MEMORIA

1. OBJETO DEL PROYECTO MODIFICADO

Con fecha diciembre de 2023 se redactó el PROYECTO DE MEJORAS EN LA E.D.A.R. CONJUNTA COBISA – LAYOS – ARGÉS PARA EL CUMPLIMIENTO DE LA AUTORIZACIÓN DE VERTIDO, cuya finalidad era definir las obras e instalaciones necesarias para el saneamiento y depuración de aguas residuales de las poblaciones de Cobisa, Layos y Argés, en la provincia de Toledo, de modo que se diera cumplimiento a los límites de vertido señalados por la normativa.

Para poder acometer las variaciones relacionadas, se redacta el presente Proyecto Modificado nº1, en el que se reajustan las unidades presupuestarias, con el objetivo de conseguir el mejor resultado y comportamiento final de la EDAR.

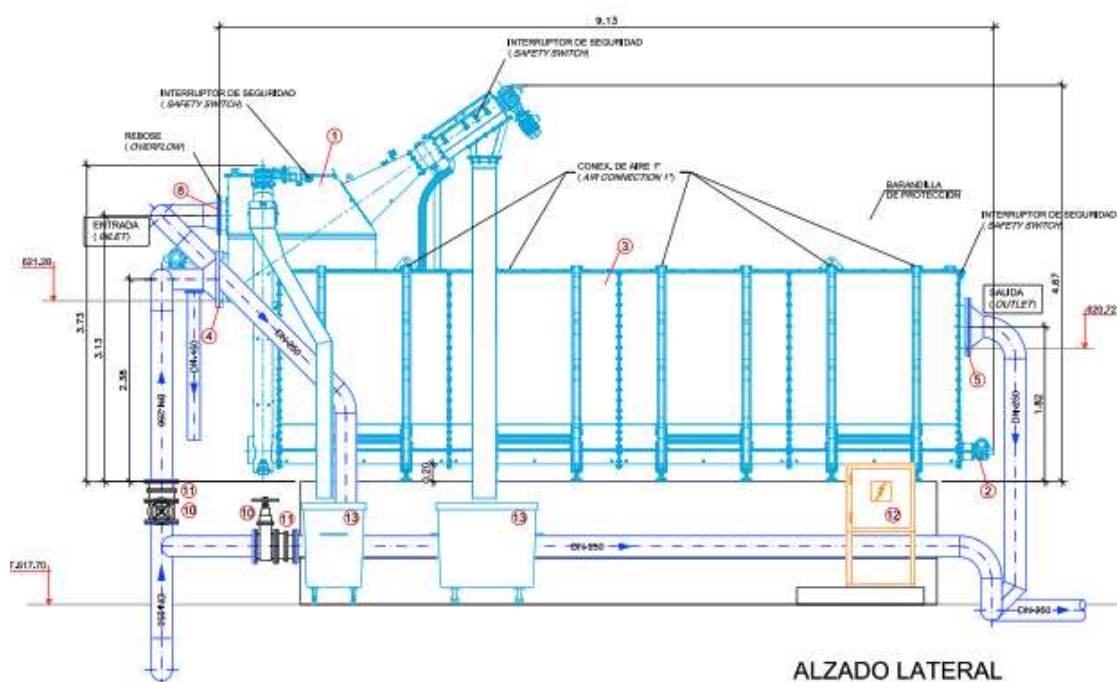
Teniendo en cuenta las grandes dimensiones del pozo de bombeo existente, se propone transformar dicho pozo, en un pozo de gruesos y un pozo de bombeo.

Para ello se construirá un muro intermedio para alojar una reja manual de 50 mm de luz, se eliminará la losa superior del conjunto, construcción de fondo troncocónico en la zona de gruesos y se instalarán barandillas en el pozo de gruesos y trámex en el pozo de bombeo donde irán alojadas las bombas sumergibles.

En la nueva configuración de pozo de gruesos y pozo de bombeo se instalarán los siguientes equipos y accesorios:

- Reja manual de 50 mm de luz.
- Barandillas en pozo de gruesos
- Trámex en pozo de bombeo.
- Cuchara bivalva de 250 l y polipasto eléctrico de 1.600 kg.
- Polipasto manual de 500 kg para la extracción de las bombas y polipasto eléctrico 1.600 kg para la cuchara bivalva.
- Pórtico con viga carril para la cuchara bivalva y viga para la extracción de las bombas.
- (3+1) bombas sumergibles con capacidad para $3Q_m = 312,51 \text{ m}^3/\text{h}$, considerando $Q_m = 2.500/24 = 104,17 \text{ m}^3/\text{h}$

5.3.3. ARQUETA DE DERIVACIÓN DE AGUA PRETRATADA

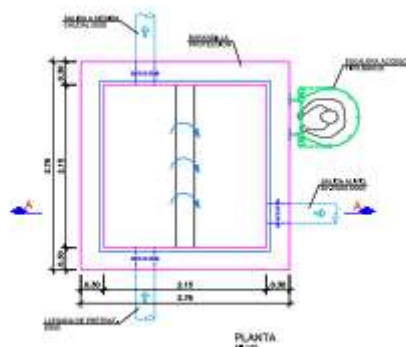
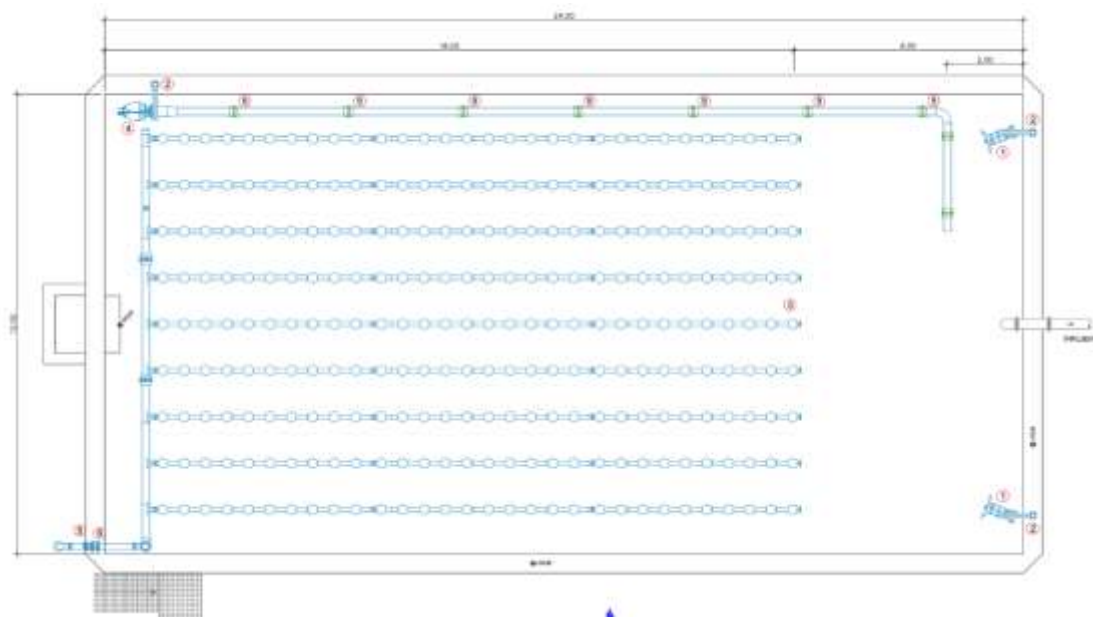
- Necesidad de instalación de una conducción de alivio y derivación de agua pretratada al no ser posible la utilización del baipás de la EDAR para ese fin.

El agua pretratada se conducirá a una nueva arqueta de regulación ejecutada en hormigón armado y dotada de un vertedero lateral, donde gracias al grado de apertura de una válvula de compuerta instalada en la arqueta posterior, se podrá conducir el caudal máximo requerido al tratamiento biológico, derivando el volumen restante al bypass general.

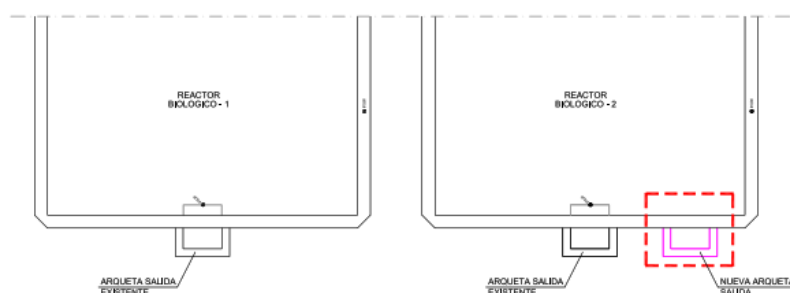
Se proyectará una tercera línea de decantación secundaria similar a las existentes, con un diámetro de 9 m. De esta manera, se proyecta cilíndrico en hormigón armado prefabricado, mientras que el puente giratorio estará dotado de rasqueta superficial para la recogida de flotantes y rasqueta de fondo para el arrastre de los fangos al cubeto central, y se construirá en acero inoxidable.

Para ello, será necesario ejecutar una nueva cámara de reparto u aislamiento de esta tercera línea de decantación y comunicarla con las dos existentes mediante las correspondientes conducciones.

Se instalarán chapas vertedero de acero inoxidable que permitan el equireparto hidráulico a las tres (3) líneas de decantación desde los dos (2) reactores biológicos, efectuándose las conexiones e instalando las válvulas necesarias.

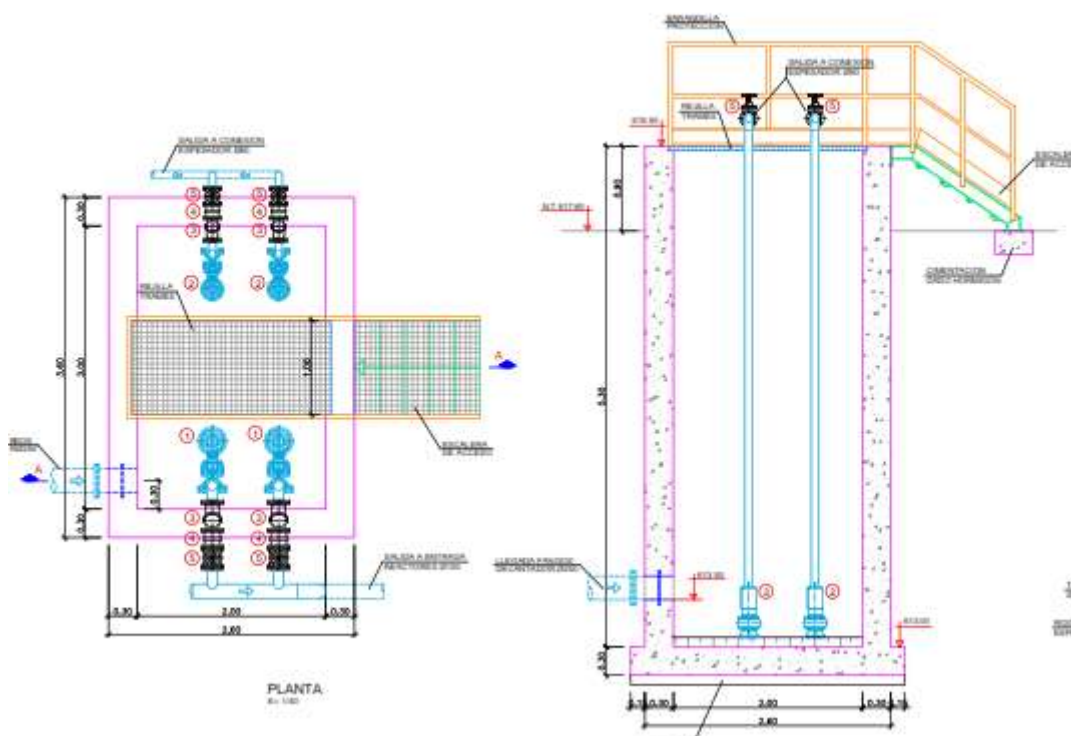
Además, se construirá una nueva arqueta de salida de tratamiento biológico y se comunicará con las otras arquetas de salida, para que cualquier línea de tratamiento biológico pueda funcionar con cualquiera de los tres decantadores, es decir, los dos actuales más el nuevo proyectado.

El agua decantada se conducirá a la actual arqueta de salida y bombeo de agua tratada, desde donde se podrá impulsar al tratamiento terciario o derivar a vertido.

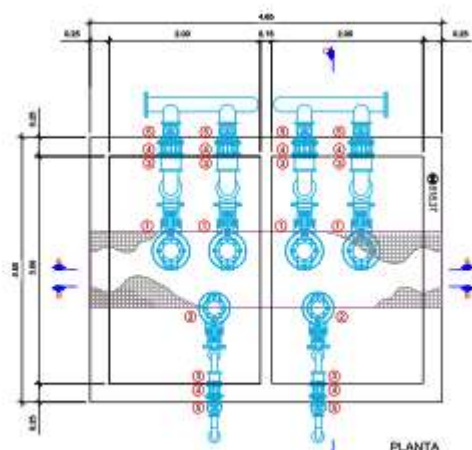
- Implementación de un nuevo pozo de bombeo de fangos del nuevo decantador debido a la imposibilidad de aprovechar el existente.
- Sustitución de las bombas de recirculación y purga de fangos existentes, en mal estado de funcionamiento debido a su antigüedad.

- Ejecución de una nueva arqueta de fangos para el decantador nº3.

Anexa al nuevo decantador se construirá una nueva cámara para la recirculación y purga de los fangos contenidos en éste.

- Instalación de 2+2 bombas de recirculación externa en la arqueta existente y 2 en la nueva arqueta de fangos del nuevo decantador con capacidad para recircular el 150% del caudal de entrada, con su correspondiente valvulería y calderería. Se ejecutará, así

mismo, una nueva conducción de impulsión de fangos recirculados a los reactores biológicos.

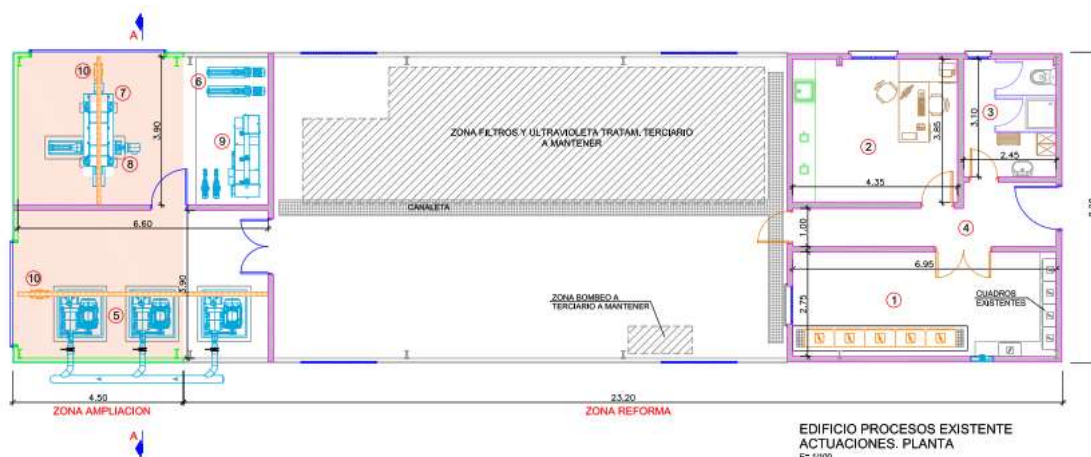
- Implementación de un nuevo sistema de preparación y dosificación de polielectrolito en deshidratación, en sustitución del actual, en deficiente estado de servicio.

- Instalación de (1+1) bombas de purga de fangos en la arqueta existente y 2 en la nueva arqueta de fangos del nuevo decantador, con su correspondiente valvulería y calderería. Se ejecutará una nueva conducción de impulsión de fangos en exceso a los espesadores y se efectuará la renovación parcial de las conducciones existentes.

- Se instalarán nuevas bombas (1+1) de alimentación de fangos espesados a la centrífuga.
- Se suministrará e instalará un nuevo grupo de preparación automática y bombas dosificadoras de polielectrolito.
- Se instalarán una tolva de fangos de 30 m³ de acero al carbono, para lo que es necesario también una bomba de fango deshidratado y su correspondiente tubería de interconexión en acero inoxidable.
- Se propone independizar la sala de fangos ampliando el edificio industrial existente en la zona final, gracias a la ejecución de un nuevo pórtico en la nave existente. Este nuevo pórtico permitirá, así mismo, la ubicación de las nuevas soplantes de aireación del tratamiento biológico.
